地震・地震動評価委員会及び施設健全性評価委員会ワーキング・グループ3
1月19日原子力安全・保安院提出の配布資料では、あえて断層の位置を削除

鹿島断層東部：系統的な谷屈曲の発達で活断層であることは明らか

中国電力下宇部尾北トレンチのスケッチ

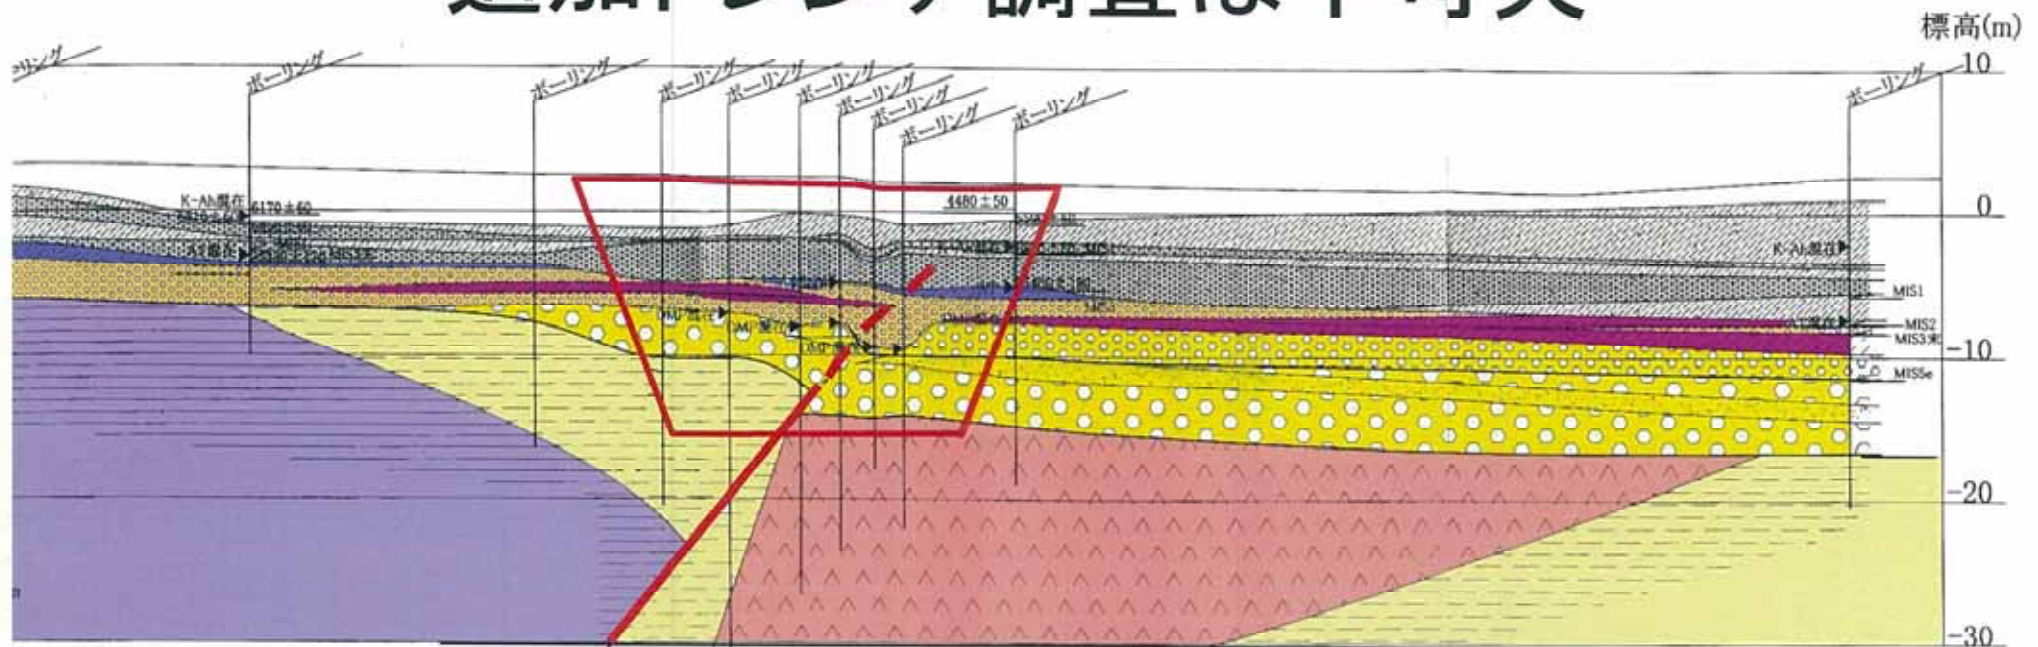
追加トレンチ調査は不可欠

何とも言いようのない地質断面の解釈(中国電力)

中国電力の変位地形・リニアメント図
変動地形学的調査とはとても言えない。

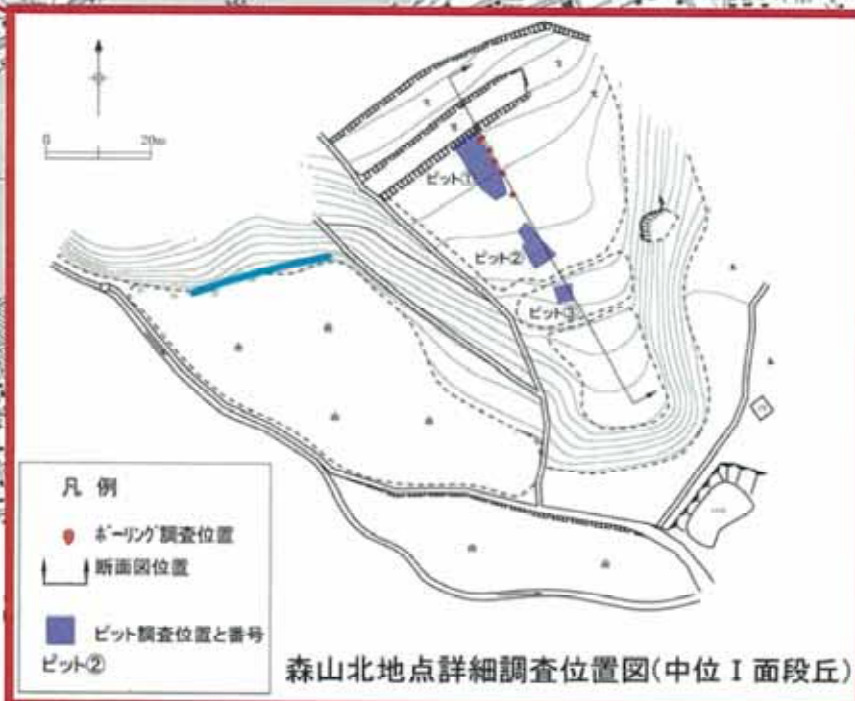
島根半島東部の最終氷期に東に流れていた川
多くの支流が上流側(西側)に曲がる
支流の屈曲部に推定活断層が存在する

中国電力の変動地形・リニアメント図

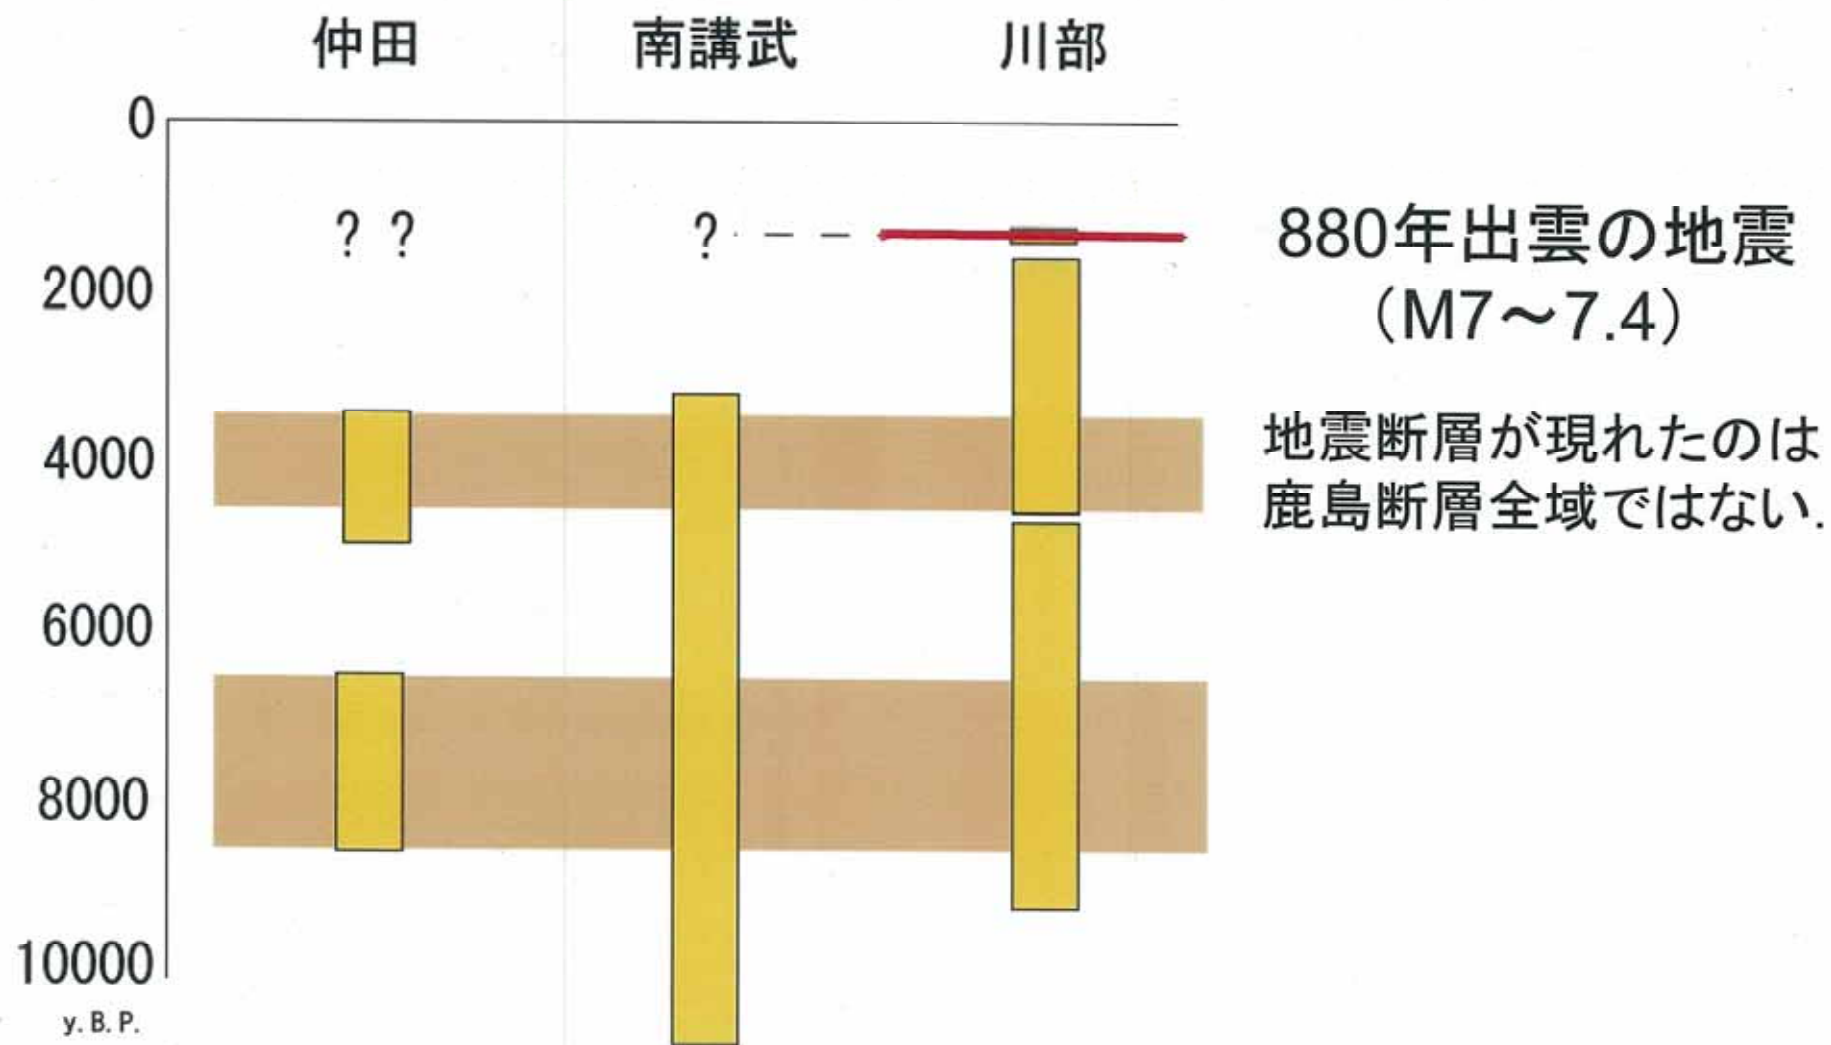
地質断層が存在する

トレンチ調査による
確認が不可欠

見当違いの場所でトレンチ

見当違いの場所でトレンチ

推定活断層が考慮すべき活断層であった場合、
長さは数km以上も長くなり、地震規模も大きくなる。
